Autorité environnementale

**Avis délibéré de l’Autorité environnementale sur le
démantèlement de l’installation « Parc d’entreposage
des déchets radioactifs » de Cadarache (INB 56) (13)**

n°Ae : 2025-017

Figure 4 : Vue du dessus de la fosse F1 (source : dossier).

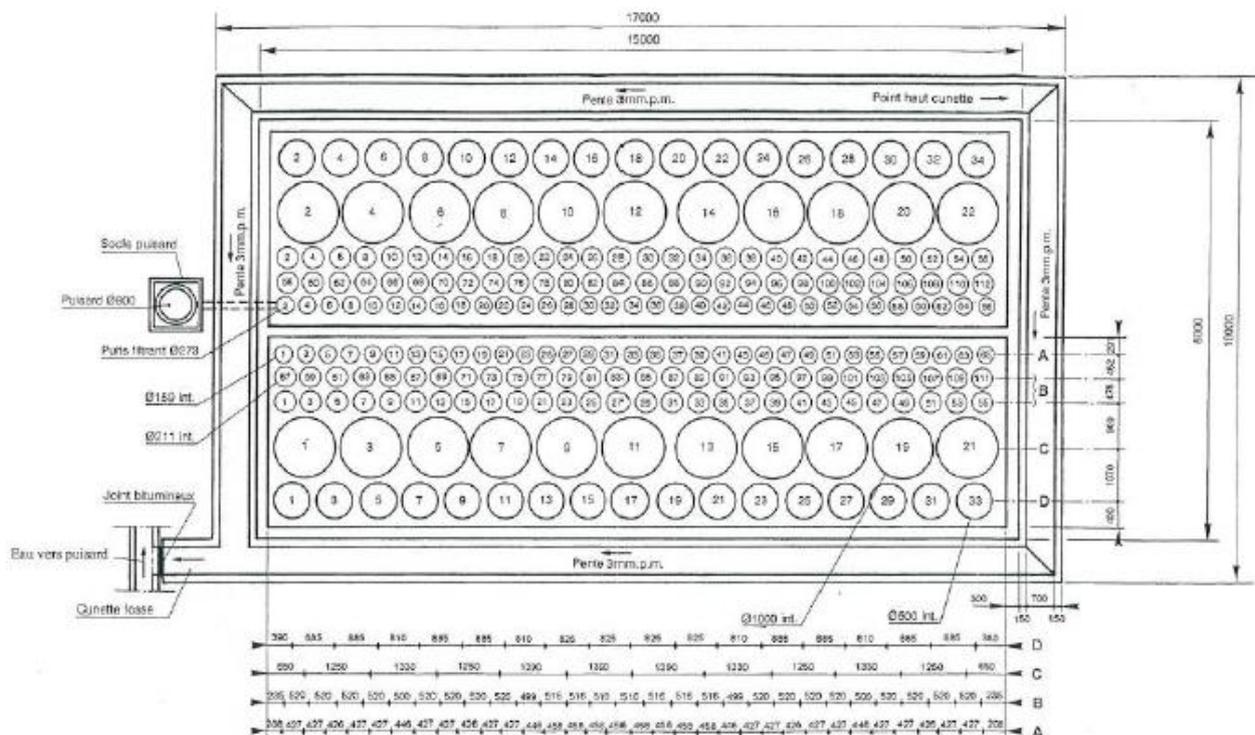
Toutefois, la révision du rapport de sûreté fait état d'au moins trois colis dans le secteur des fosses anciennes dont le débit de dose atteint 26 Gy/h (fosse F2), ce qui est hautement irradiant, ainsi que de débits de dose relevés à l'ouverture des bouchons des puits ouverts et au contact des déchets dépassant 10 Gy/h dans la fosse F1 (déchets HI). L'installation devant réaliser la reprise et le conditionnement (RCD) de ces déchets est appelée « Vrac-MI ». Sa capacité à traiter en sûreté les déchets HI n'est pas exposée.

L'Ae recommande de compléter la description de l'installation Vrac-MI en indiquant sa capacité à traiter en sûreté les déchets HI, et le cas échéant les précautions supplémentaires à prévoir.

Figure 7 : Diminution estimée du terme source radiologique dû au désentreposage - échelle logarithmique de l'activité (Bq) et années écoulées depuis le début du démantèlement (source : dossier).

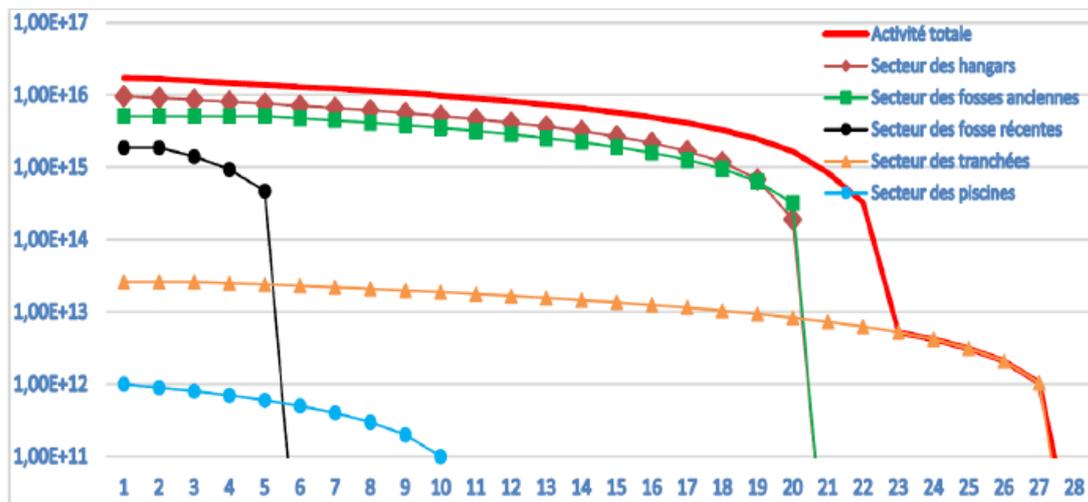
Le retrait des déchets réduira la radioactivité sur le site selon la courbe présentée sur la figure suivante. L'Ae souligne que ces courbes sont dépendantes de l'avancement d'autres projets, notamment le projet Cigéo.
